Европейская экономическая комиссия**Комитет по внутреннему транспорту****Всемирный форум для согласования правил
в области транспортных средств****Рабочая группа по общим предписаниям, касающимся
безопасности****116-я сессия**

**Правила № 26 ООН (наружные выступления пассажирских
автомобилей)****Предложение по дополнению 4 к поправкам серии 03
к Правилам № 26 ООН (наружные выступления пассажирских
автомобилей)****Представлено экспертом от Международной организации
предприятий автомобильной промышленности***

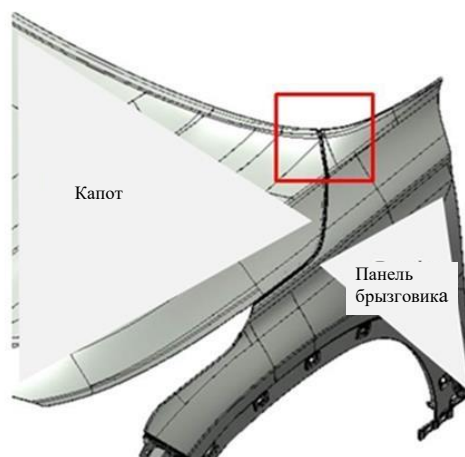
Требования пункта 5.4 выше не применяются к следующим краям из листового металла: задний край капота и передний край заднего багажника.

Задний край капота, включающий выступы этого края слева и справа (как, например, верхний край брызговика или край передней стойки) и другие обращенные внутрь края панелей кузова, которые не могут легко касаться уязвимых участников дорожного движения, могут быть закруглены».

3. Это обоснование действует аналогичным образом в случае задних краев брызговиков или задних краев передних стоек, если они выходят за задний край капота влево или вправо.
